改善箇所説明図

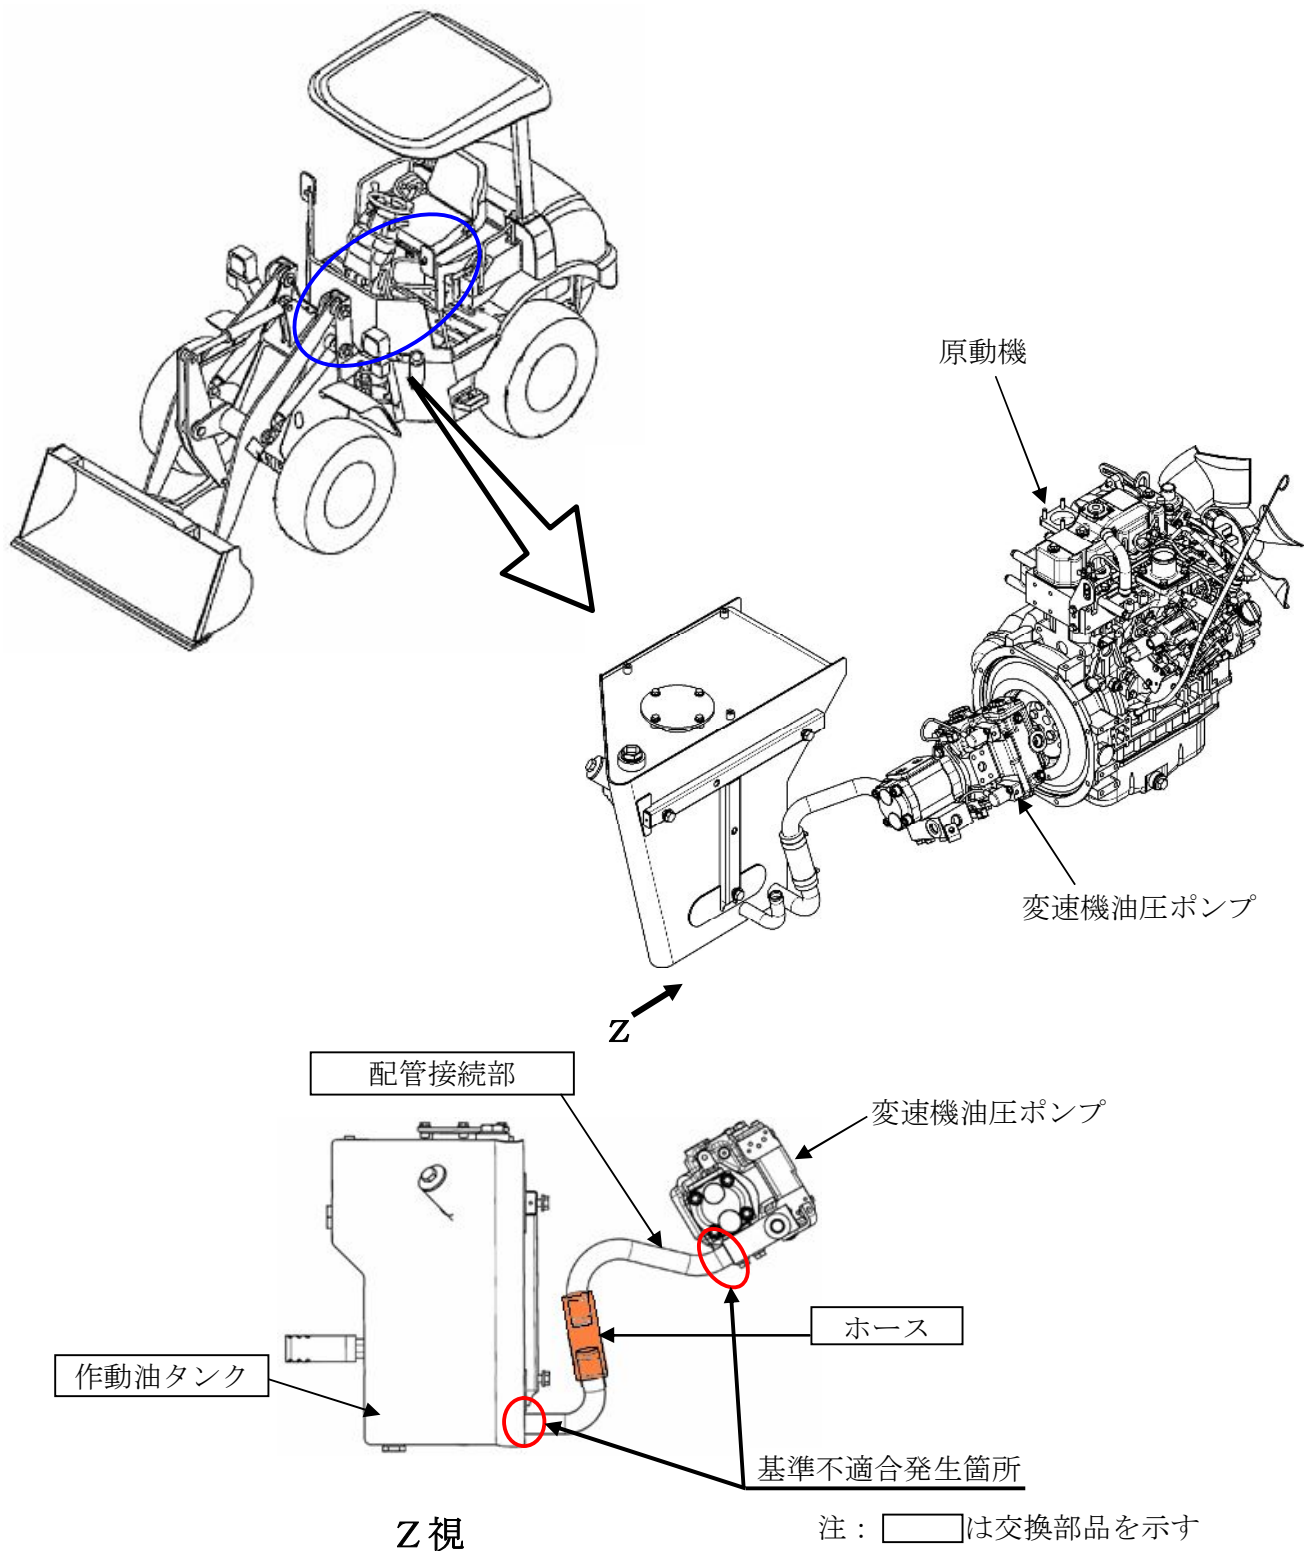
変速機用油圧ポンプと作動油タンクの接続配管において、配管接続部のホースの長さが不足しているため、振動を吸収出来ず、当該配管に亀裂が発生することがある。そのため、そのまま使用を続けると、作動油が漏れ、最悪の場合、走行不能になるおそれがある。

全車両、作動油タンク、接続配管及びホースを対策品に交換する。

識別：作動油タンク側面に白ペイントを塗布する。
